Trafikksikkerhetsgjennomgang reguleringsplan fv 7768, Indre Storsandnes – Store Blåmannsvik, Grøtffjord.

Trafikksikkerhetsgjennomgang

Troms og Finnmark fylkeskommune, Samferdseldivisjonen, avdeling for Plan, prosjektering og utbygging (PPU) har utarbeidet en reguleringsplan for fv 7768, S1D1, m 9200 til m 25400.

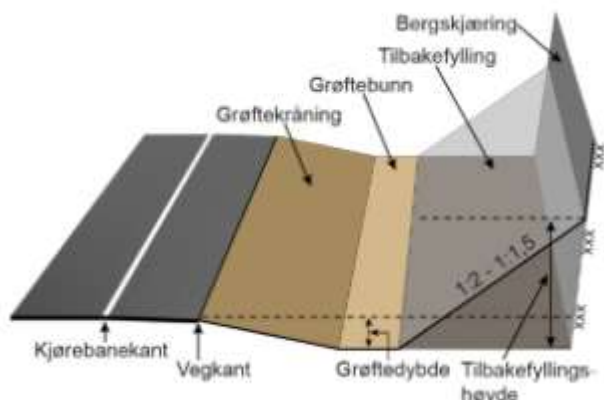
Den reviderte utgaven av N 101 setter i tabell 2.3: grenseverdier for horisontalkurveradius ved bruk av tillegg en grense på radius 300 i 80 soner. Der dette ikke oppnås skal det legges 2 meter til sikkerhetsavstanden på en strekning 50 meter før og etter ytterkurve.

I de fleste kurver kan dette løses ved tilbakefylling mot bergskjæring, N101, figur 3.3.

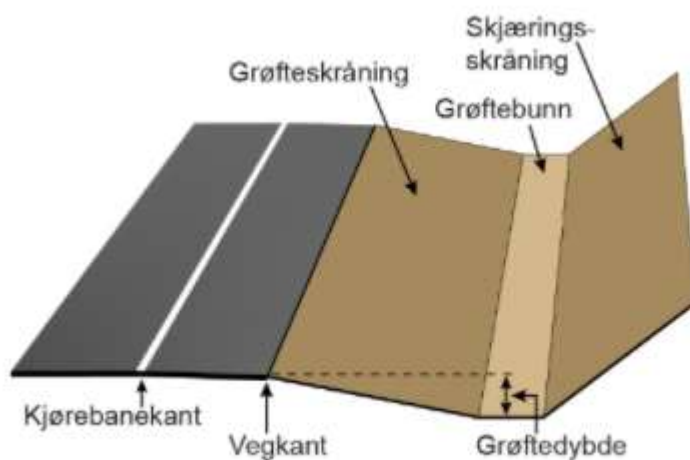
Det er også enkelte avvik i forhold til minimumskurvatur i nabokurver. Tabell 3.8 (tidligere C8), Prosjekteringstabell for Hø1 ved gjennomgående utbedring gir rammer for utforming av disse. Prosjektbestillingen sier at utforming i hht. prosjekteringstabell C8 skal tilstrebes. Det er med andre ord ikke krav om at tabellen følges i alle tilfeller, og heller ikke krav om fravikssøknad i de tilfeller utformingen fraviker C8. Prosjektet bør vurdere om det er tilfeller avvikene fra C8 er særlig store å vurdere tiltak.
